Številka: 35008-1/2016/53
Datum: 31.11.2016

Zadeva: **Državni prostorski načrt za Varovano parkirišče Brdo
zahod s spremljajočimi servisnimi dejavnostmi**

Zveza: **Stališča do pripomb in predlogov, podanih v času
javne razgrnitve, ki je potekala v času od 24. avgusta
do 23. septembra 2016**

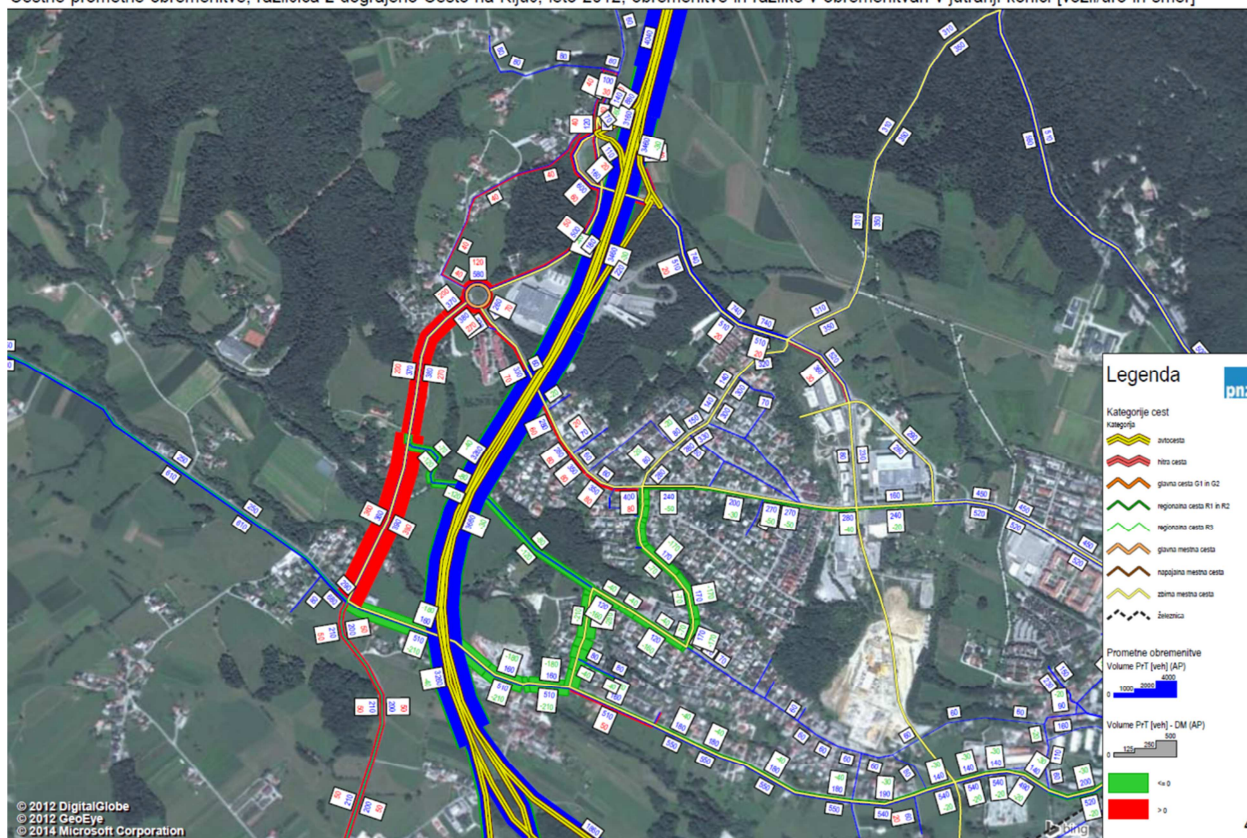
6.2 Lokacija je izbrana ob prometnih študijah, v katere niso vključene ceste, ki še niso v uporabi, t.j. obvoznice obvoznici AC-Brdo in AC-Vič, ceste Cesta Dolomitskega odreda-Bokalce- Lesnina-Podutik in Brdnikove ceste oz. Poti Roberta Blinca. Načrt vključuje šestpasovnico, vendar pri tem ne bo prostora za morebitno osempasovnico, če bo čas pokazal to potrebo.

Za potrebe predmetnega DPN je bila izdelana strokovna podlaga "Varovano parkirišče s spremljajočimi servisnimi dejavnostmi Brdo zahod: Prometna študija – preveritev prepustnosti predvidenega krožnega križišča" (PNZ svetovanje projektiranja d.o.o., št. projekta, 12–0530, avgust 2016). Prometni podatki so povzeti po Strategiji razvoja prometa v Republiki Sloveniji (2015). Dograditve lokalnih cest vzdolž obroča ljubljanske obvoznice nimajo bistvenega vpliva na potek tranzitnega prometa po daljinskih cestah, zato so privzeti podatki ocenjeni kot relevantni. V skladu s predvidenimi potrebami je bila z upravljavcem avtoceste usklajena rešitev z odstavnim pasom, ki ob izkazanih potrebah omogoča začasno rabo za promet ob prometnih konicah ob enoviti rešitvi celotnega obroča in ustrezni signalizaciji seveda.

Z uporabo primerne prometnega modela Mestne občine Ljubljane je bil na podlagi podane pripombe preverjen vpliv nove povezave Podutika in Ceste Dolomitskega odreda (t.i. podaljšek Ceste na Ključ). Prometne obremenitve prikazuje spodnja slika. Prometne obremenitve ob dograditvi Ceste na Ključ so modre barve, njihova velikost je prikazana z različno debelino. Rdeča barva predstavlja povečanje, zelena barva pa zmanjšanje prometnih obremenitev v primerjavi s sedanjim stanjem. Ugotovljeno je bilo, da ima ta povezava predvsem vpliv južno od krožišča pri Lesnini in ne spremeni bistveno prometnih tokov v obravnavanem krožišču.

Križišče Brdnikove ceste in Poti Roberta Blinca se glede na Izvedbeni del OPN MOL le preuredi, kar ne bo imela vpliva na preusmeritev prometnih tokov.

Cestno omrežje se načrtuje za plansko dobo, ki je za novogradnje 20 let. V tem obdobju bo po vseh prometnih napovedih šestpasovnica zadostovala. Glede na pričakovane prometne obremenitve, relativno visoko stopnjo motorizacije in mobilnosti v Ljubljani, izboljševanju javnega prometa in drugem napredku na področju trajnostnega prometa ni pričakovati, da bo ob Ljubljani potrebna 8-pasovna cesta. Njeno morebitno umeščanje v prostor bi verjetno terjalo širši nabor raznolikih konceptov, kako rešiti prometno problematiko širšega območja nasploh.
